Revisjonsrapport

Rapport	
Rapporttittel Tilsyn ombord på Rowan Norway med bærende konstruksjoner og maritime systemer	Aktivitetsnummer 414003002

Involverte	
Hovedgruppe T-F	Oppgaveleder Arne Kvitrud
Deltakere i revisjonslaget Arne Kvitrud, Ruth Lien og Leif J. Dalsgaard	Dato 27.11.2012

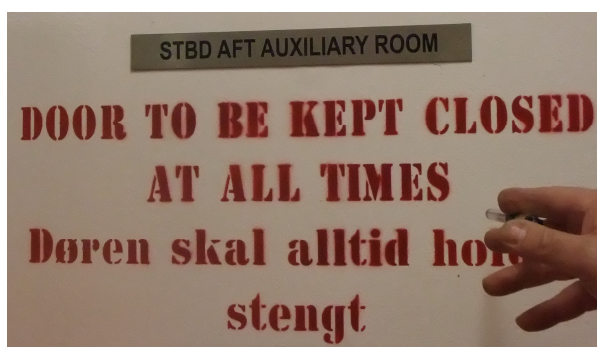
Ulik forståelse av betydningen av merking på vanntette/værtette dører.

Dørene var merket som vist på bildet: "Døren skal alltid holdes stengt". Oppfatningen blant mannskapet var høyst forskjellig hvordan dette skulle tolkes. En tolkning var at dette gjaldt bare ved transit for å opprettholde vanntett integritet, men annen tolkning var at dørene alltid skulle holdes lukket som barriere mot spredning av røyk, gass og brann samt støy.
